RAPPORT DE SYNTHÈSE DES OBSERVATIONS Participation du public par voie électronique

PERMIS D'AMÉNAGER ET L'ÉTUDE D'IMPACT ACTUALISÉE POUR
L'AMÉNAGEMENT DE SENTIERS PIÉTONNIERS, LA VALORISATION DE LA ZONE
BUNKER ET L'AMÉNAGEMENT D'UN POSTE D'OBSERVATION SUR LES
COMMUNES DE SALLENELLES (14 665) ET DE MERVILLE-FRANCEVILLE-PLAGE
(14 409) - (Terrains François)

Octobre 2021

Conservatoire du littoral

Figure 1: Rappel des grands principes du projet d'aménagements

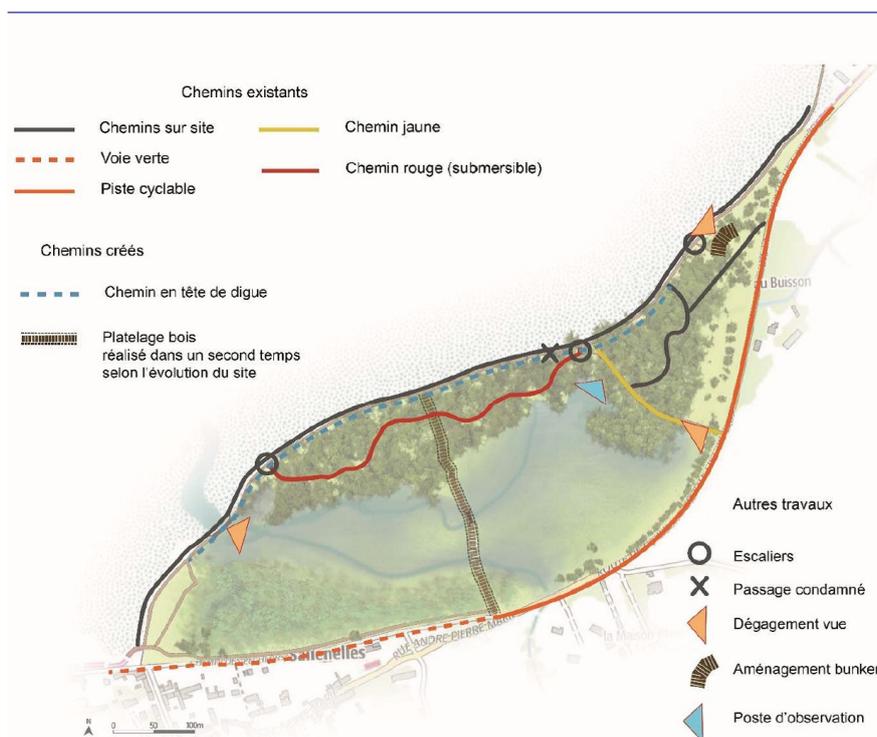
Ainsi, dans ce premier temps, les cheminements favorisés seront effectivement le pied de digue (côté estuaire existant), la crête de digue pour la partie estuaire, le « chemin jaune », la voie verte, et l'accès vers le bunker. La remise en eau des terrains François modifie effectivement les modalités de circulation des piétons à l'intérieur des terrains François. Néanmoins, par l'ouverture d'un sentier en crête de digue, la continuité piétonne d'ouest en est des terrains François est assurée, à la différence de la situation actuelle puisque le sentier situé en pied de digue est soumis à l'influence des marées. L'objectif par la création de ce cheminement en crête de digue est aussi d'offrir aux promeneurs une vue panoramique entre terre, les terrains François, et mer, l'estuaire de l'Orne. Pour permettre le cheminement en crête de digue, une

opération de débroussaillage est envisagée sur une surface minimale de 924 m² pour permettre de retrouver une largeur suffisante au croisement de deux personnes circulant à pied. Un rechargement de la digue en certains endroits est également prévu pour retrouver le profil de la digue et faciliter ainsi la circulation des piétons exclusivement. Son gabarit n'offre pas les conditions nécessaires à accepter d'autres modes de déplacements : vélo et chevaux. L'aménagement d'escaliers en deux points du linéaire de la digue est arrêté au projet pour faciliter le franchissement de l'ouvrage et la translation d'un sentier à l'autre. L'aménagement ne prévoit pas par contre d'équiper ces escaliers de garde-corps car il a été fait le choix de s'appuyer sur les matériaux constitutifs de la digue pour favoriser l'insertion de ces équipements et limiter ainsi leur impact paysager. Une vigilance a néanmoins été apportée sur la largeur des marches (1,00 m) et leur bon ancrage dans le corps de digue. La taille de blocs rocheux de soutènement est aussi

une solution technique qui a été retenue dans la conception de certaines marches pour améliorer l'embranchement.
